ページ・行	誤	正
p. 229 図-12.1.1	○構成施設における耐__の回復・向上有無（耐震性能向上等）	○構成施設における耐 <u>力</u> の回復・向上有無（耐震性能向上等）
p. 235 下 7 行目	b. 堰柱__及び堰柱基礎以外の各構成要素においては…	b. 堰柱、 <u>ゲート</u> 及び堰柱基礎以外の各構成要素においては…
p. 239 表-12.2-11	注 1) 堰柱の許容残留変位量は、14.2.2(11)を参照し、堰柱基礎工の許容残留変位量は、__を参照する。	注 1) 堰柱の許容残留変位量は、14.2.2(11)を参照し、堰柱基礎工の許容残留変位量は、 <u>18.3.5 許容変位量と残留変位量</u> を参照する。
p. 309 式(12.7-27)	$R_L = \begin{cases} 0.8882\sqrt{N_a/1.7} & (N_a < 14) \\ 0.8882\sqrt{N_a/1.7} + 1.6 \times 10^{-6} \cdot (N_a - 14)^{4.5} & (14 \leq N_a) \end{cases} \dots\dots\dots (12.7-27)$	$R_L = \begin{cases} 0.0882\sqrt{N_a/1.7} & (N_a < 14) \\ 0.0882\sqrt{N_a/1.7} + 1.6 \times 10^{-6} \cdot (N_a - 14)^{4.5} & (14 \leq N_a) \end{cases} \dots\dots\dots (12.7-27)$

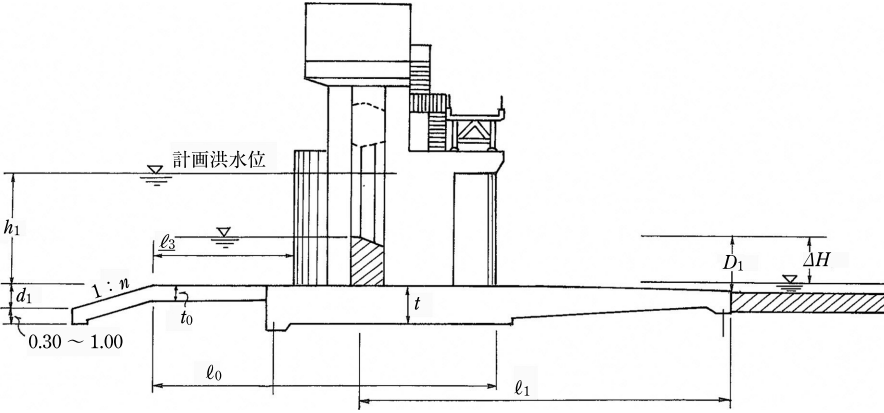
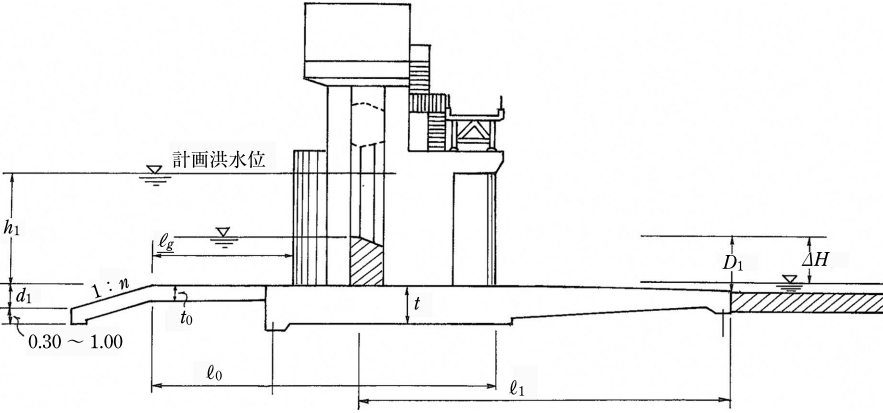
ページ・行	誤	正
<p>p. 328 図-14.1-1</p>	 <p>図-14.1-1 洪水吐断面説明図</p>	 <p>図-14.1-1 洪水吐断面説明図</p>
<p>p. 328 下 8 行目</p>	<p>一般的には、長さ l_0 のうち、堰柱上流部 l_3 は堰柱幅の 3 倍程度とする。</p>	<p>一般的には、長さ l_0 のうち、堰柱上流部 l_g は堰柱幅の 3 倍程度とする。</p>
<p>p. 395 6 行目</p>	<p>(4) $D+h_c$ の点線と H_2 の実線の交点より大きな<u>流域</u>においては完全跳水が生じない。</p>	<p>(4) $D+h_c$ の点線と H_2 の実線の交点より大きな<u>流量</u>においては完全跳水が生じない。</p>
<p>p. 395 9~10 行目</p>	<p>(6) $D+h_c$ の点線と H_2 線の交点より小さい流量において、H_2 線と $D+h_c$ 線に囲まれた領域は露出射流から跳水あるいは波状流となる。</p>	<p>(6) $D+h_c$ の点線と H_2 線の交点より小さい流量において、H_2 線と h_c 線に囲まれた領域は露出射流から跳水あるいは波状流となる。</p>
<p>p. 398 下 8~9 行目</p>	<p>すなわち、上記(1)の l_2 区間の手法による。</p>	<p>すなわち、上記(1)の l_2 区間の手法による。</p>
<p>p. 643 表-27.1</p>	<p>無筋コンクリート 堰柱 擁壁</p>	<p>鉄筋コンクリート 堰柱 擁壁</p>
